Bescheid

über die Änderung und Ergänzung der allgemeinen bauaufsichtlichen Zulassung vom 28. September 2015

Z-33,46-407

Wärmedämm-Verbundsystem mit angeklebter keramischer Bekleidung "Wärmedämm-Verbundsystem Keramik"

Anlage 9

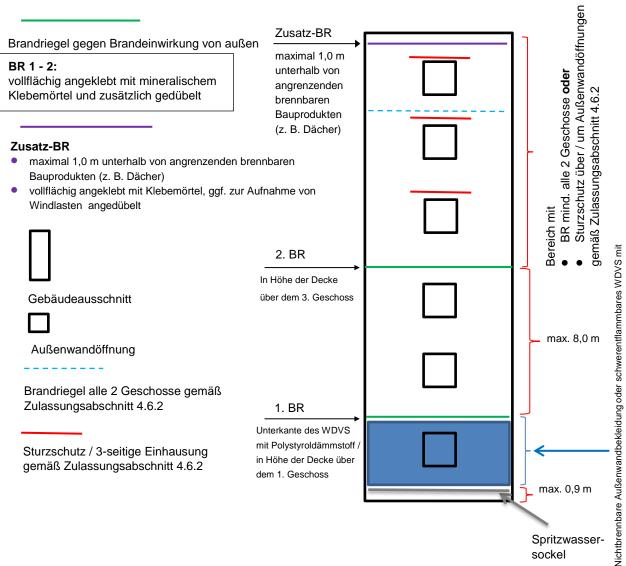
Abschnitt 4.10 Zusätzliche konstruktive Brandschutzmaßnahmen

Für schwerentflammbare WDVS mit bis zu 200 mm dicken EPS-Platten müssen zusätzlich zu den in Abschnitt 4.6.2 enthaltenen Bestimmungen folgende konstruktive Brandschutzmaßnahmen gegen eine Brandeinwirkung von außen ausgeführt werden (siehe Anlage 9):

- Ausführung einer nichtbrennbaren Außenwandbekleidung oder eines schwerentflammbaren WDVS mit nichtbrennbarem Mineralwolle-Dämmstoff oberhalb eines maximal 90 cm hohen Spritzwassersockels (beliebiger Ausführung) über Geländeoberkante oder genutzten angrenzenden horizontalen Gebäudeteilen (z. B. Parkdächer u. a.) bis zur Höhe der Decke über dem 1. Geschoss, jedoch auf mindestens 3 m Höhe

- 2. ein Brandriegel an der Unterkante des WDVS mit EPS-Platten
- 3. ein Brandriegel in Höhe der Decke des 3. Geschosses über Geländeoberkante oder angrenzender horizontaler Gebäudeteile nach Nr. 1, jedoch zu dem darunter angeordneten Brandriegel mit einem Achsabstand von nicht mehr als 8 m. Bei größeren Abständen sind zusätzliche Brandriegel einzubauen.

- 4. weitere Brandriegel an Übergängen der Außenwand zu horizontalen Flächen (z. B. Durchgänge, -fahrten, Arkaden), soweit diese in dem durch einen Brand von außen beanspruchten Bereich des 1. bis 3. Geschosses liegen.

Die Brandriegel müssen folgende Anforderungen erfüllen:

- Höhe ≥ 200 mm
- nichtbrennbare Mineralwolle-Lamellenstreifen, Baustoffklasse A1 oder A2 nach DIN 4102-1 bzw. Klasse A1 oder A2 s1,d0 nach DIN EN 13501-1, nicht glimmend, aus Steinfasern mit einem Schmelzpunkt von mindestens 1000 °C geprüft nach DIN 4102-17, mit einer Rohdichte zwischen 60 und 100 kg/m³

- mit mineralischem Klebemörtel (Bindemittel: Kalk und/oder Zement) vollflächig angeklebt und
- zusätzlich mit WDVS-Dübeln angedübelt (entweder durch den bewehrten Unterputz hindurch, oberflächenbündig unter dem bewehrten Unterputz oder im Mineralwolle-Lamellendämmstoff versenkt)

- Verdübelung mit zugelassenen WDVS-Dübeln bestehend aus Dübelteller und Hülse aus Kunststoff sowie Spreizelement aus Stahl, Durchmesser des Dübeltellers ≥ 60 mm, Rand- und Zwischenabstände der Dübel: mindestens 10 cm nach oben und unten, maximal 15 cm zu den seitlichen Rändern eines Brandriegel-Streifenelements sowie maximal 45 cm zum benachbarten Dübel

Anordnung der zusätzlichen Brandschutzmaßnahmen gem. Abschnitt 4.10

nichtbrennbarer Mineralwolle-Dämmung, oberhalb Spritzwassersockel über Geländeoberkante, bis zur Höhe der Decke über dem 1. Geschoss, jedoch mind. 3 m
